# **INFORME**

Referència: B-306 Material: PET/ PETG

**Denominació**: AMPOLLA 250 ml TITANARTS **Data**: 11/12/2020

3r Informe mostres d'ampolla 250 ml

# Informe funcional/ estanqueidad

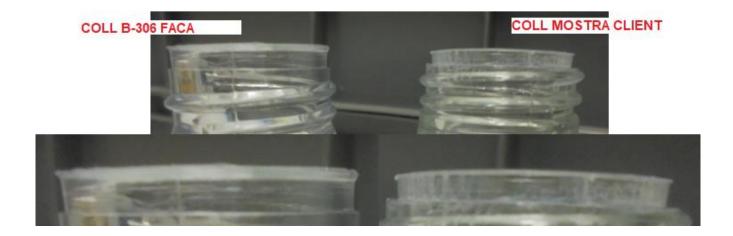
<sup>\*</sup>He provat l'ampolla del client amb el TP1, i es estanca amb i sense precinte.

La tapeta fa com un cono que la mostra del client no te. Potser això afecta a la estanquitat del TP 1.

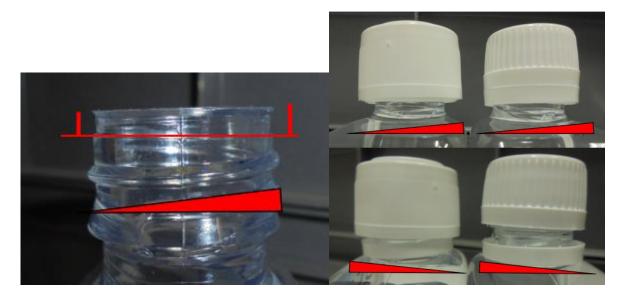
El coll encara queda molt tort, i es veu molt. Si que la mostra del client també ho es una mica, però menys que la de faca i no crec que sigui justificació si nosaltres ho podem fer millor. Amb el tap roscat de nou es veu, però a la que queda el precinte obert, encara es veu més.

El pes de l'ampolla també s'ha augmentat, però segueix quedan una cantonada una mica més toba. També he comprovat, que la mostra del client també li passa. Es pot millorar.

- 1- l'ampolla amb el TP1 no te estanquitat.
- 2- Coll tort i cono de la tapeta.

- 1- Repartiment perquè no quedi una cantonada més toba.
- 2- Rebava del tall a la base.
